南京江北新区管理委员会建设项目批前公示

南京巨龙钢管有限公司厂区设施搬迁重置项目 规划许可变更

为了提升项目品质，对该项目进行优化调整如下：

变更前（1-6 立面图）：

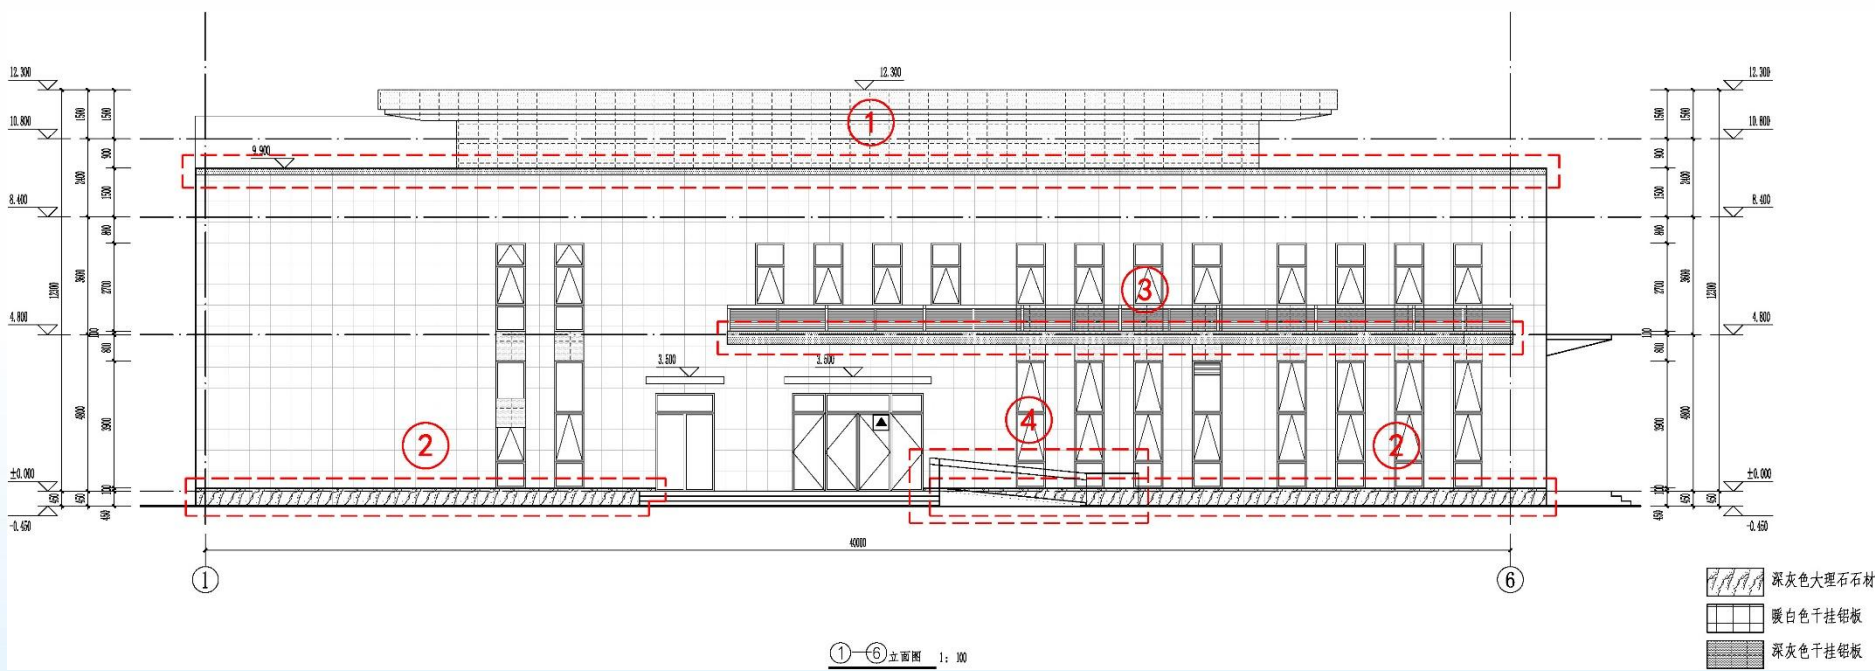
- 变更内容：
- ①女儿墙顶部外饰面颜色由“暖白色”调整为“灰色”；
 - ②勒脚外饰面材质由“暖白色铝板”调整为“深灰色大理石石材”；
 - ③调整空调机位厚度，补充明确材质为深灰色干挂铝板；
 - ④增设无障碍坡道。

变更前（6-1 立面图）：

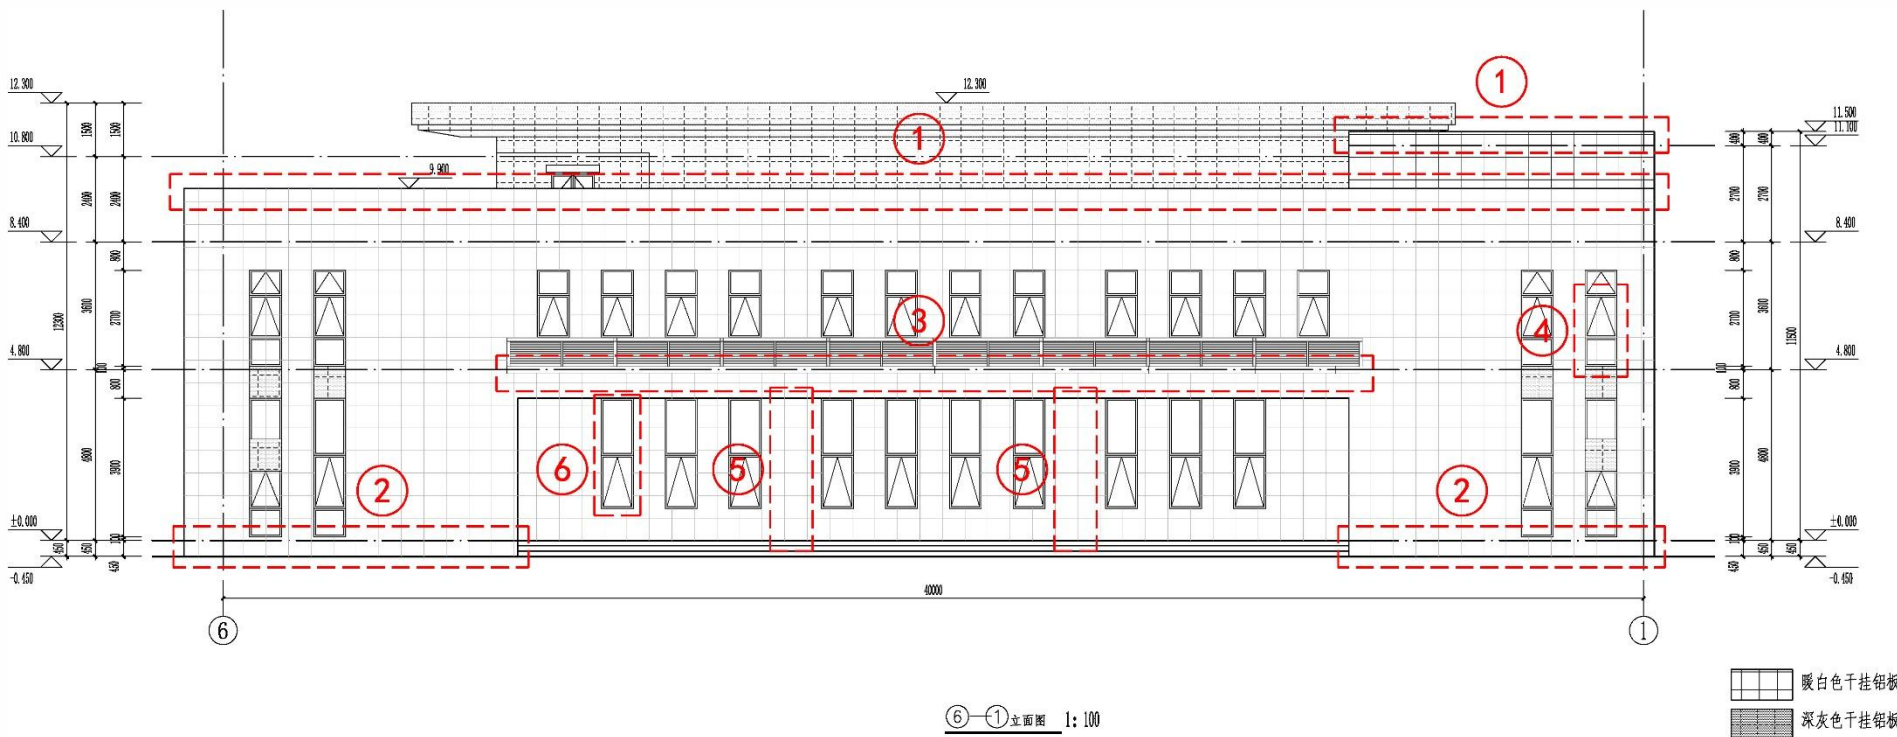
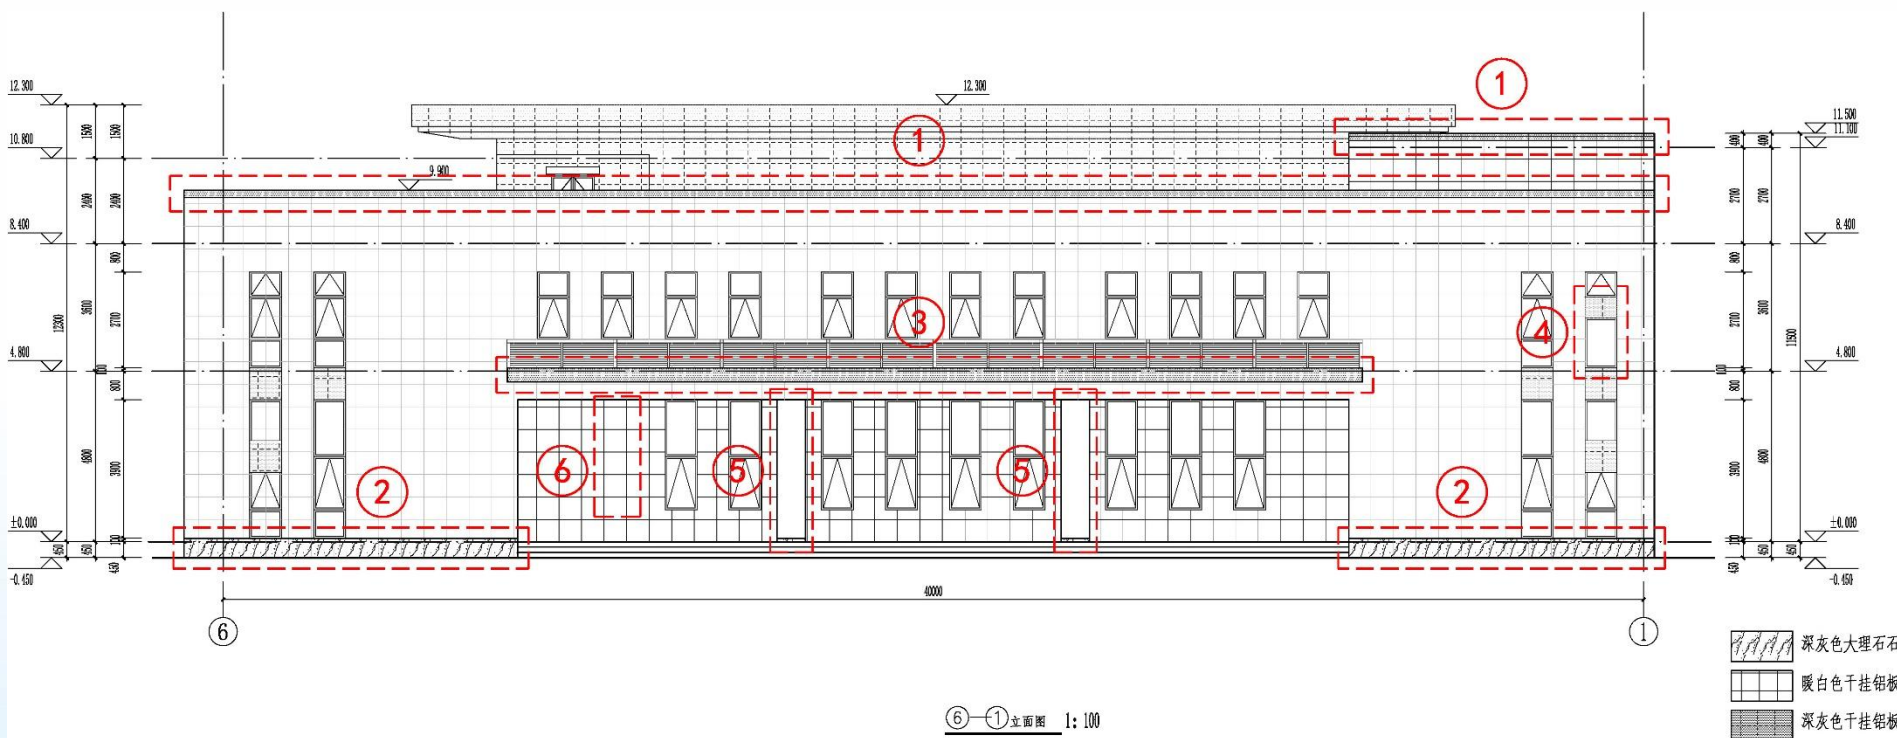
- 变更内容：
- ①女儿墙顶部外饰面颜色由“暖白色”调整为“灰色”；
 - ②勒脚外饰面材质由“暖白色铝板”调整为“深灰色大理石石材”；
 - ③调整空调机位厚度，补充明确材质为深灰色干挂铝板；
 - ④调整窗户尺寸；⑤补充表达结构柱；
 - ⑥局部取消外窗。

变更前（A-G 立面图）：

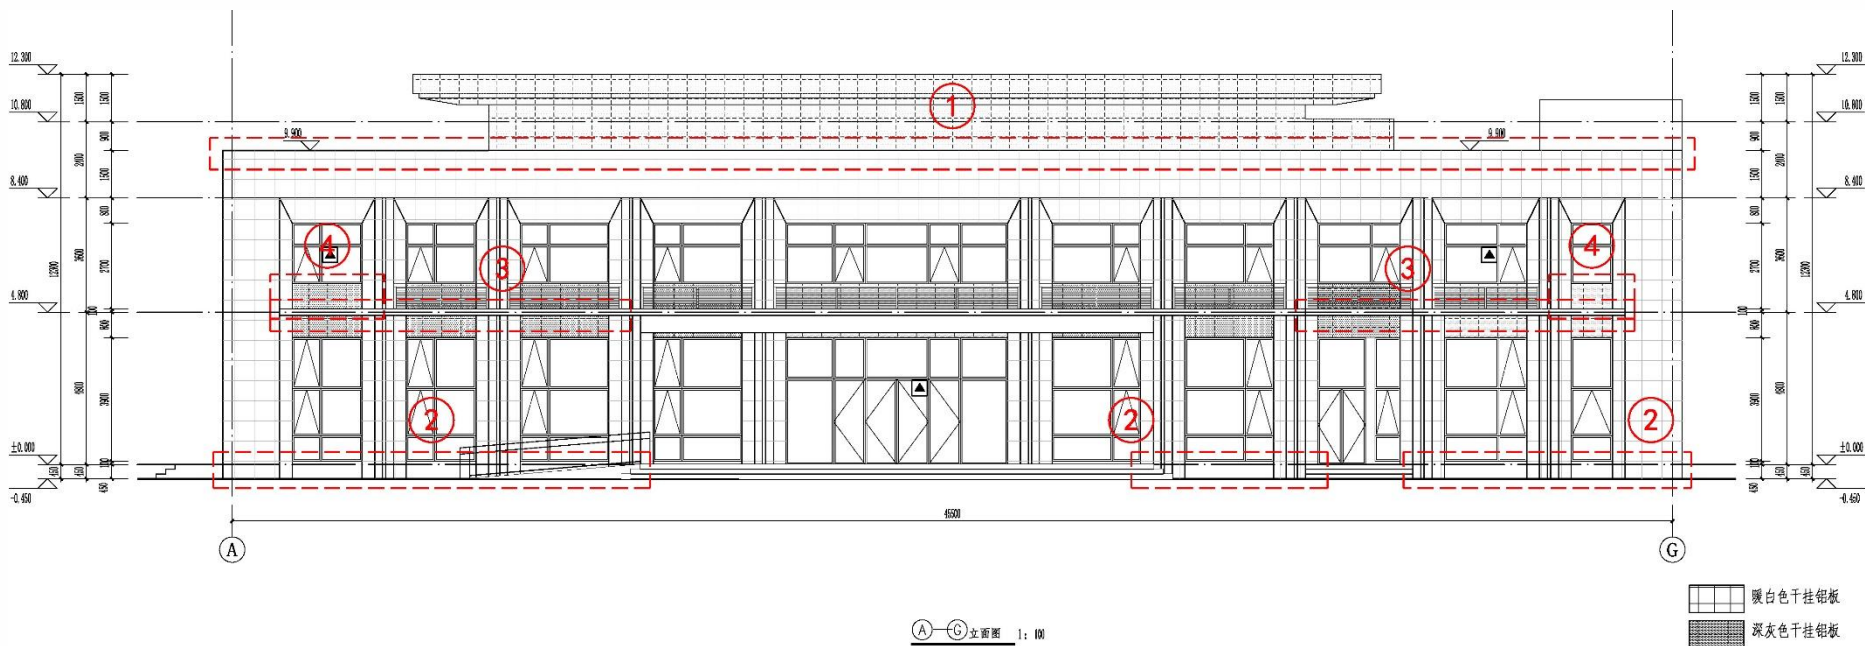
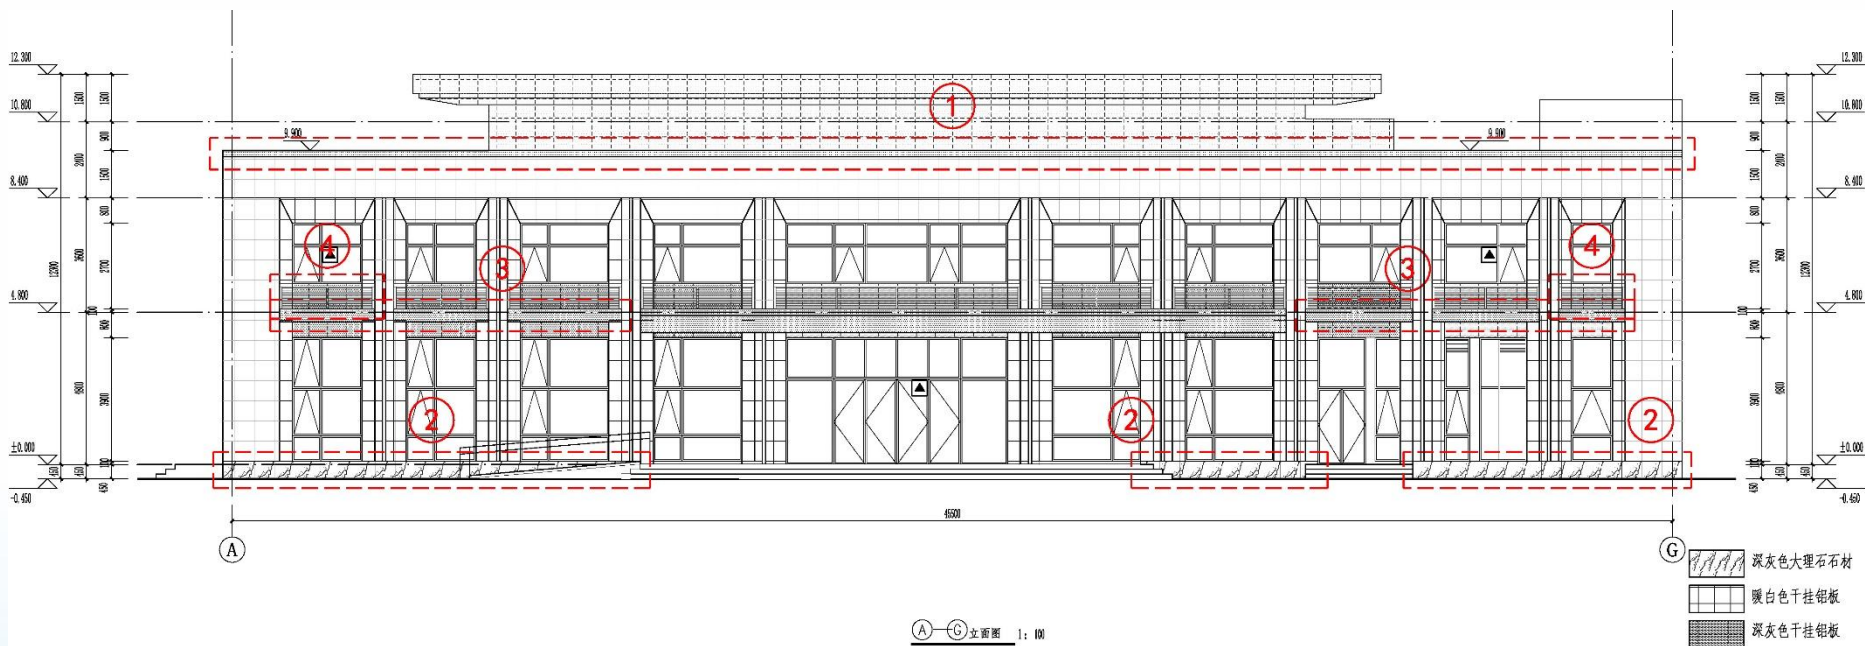
- 变更内容：
- ①女儿墙顶部外饰面颜色由“暖白色”调整为“灰色”；
 - ②勒脚外饰面材质由“暖白色铝板”调整为“深灰色大理石石材”；
 - ③调整空调机位厚度，补充明确材质为深灰色干挂铝板；
 - ④补充表达空调机位。

变更前（1-7 立面图）：

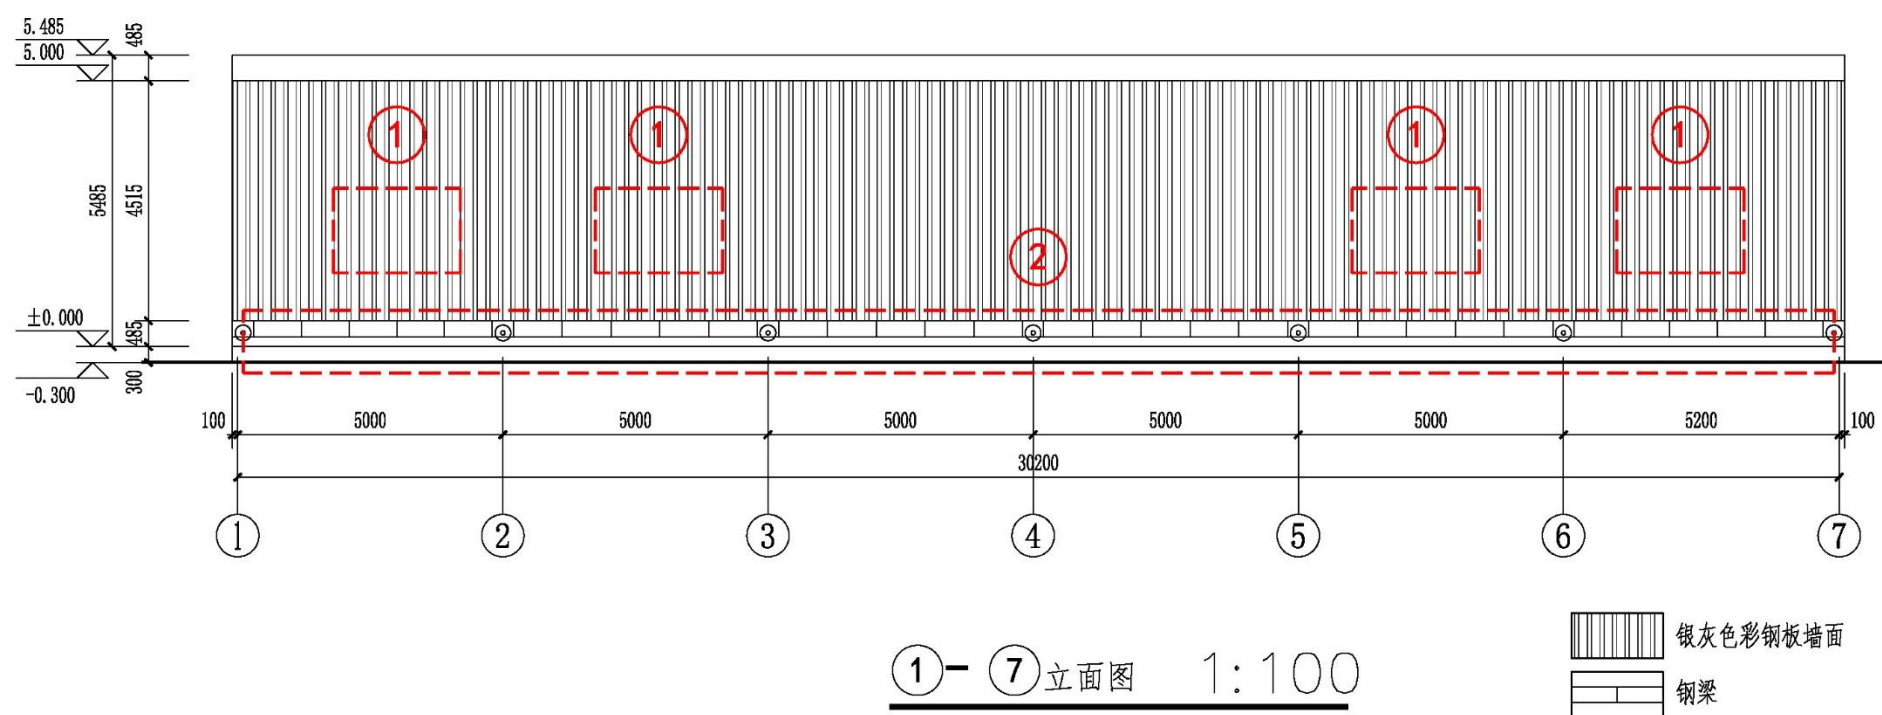
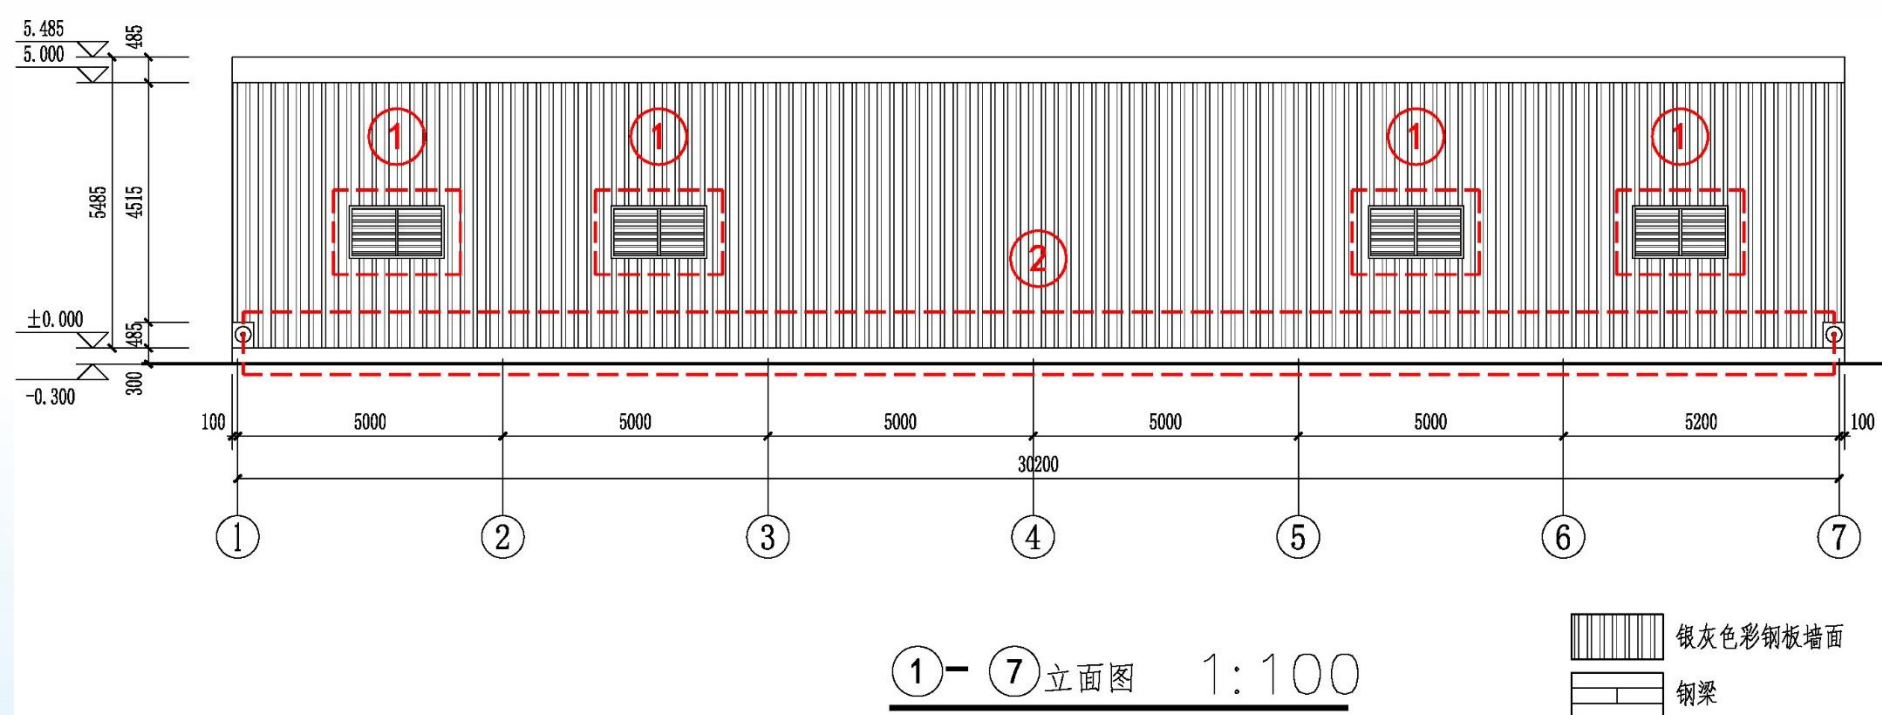
变更内容：①增设百叶窗；

②勒脚处外墙材质由“钢梁”调整为“银灰色彩钢板”。
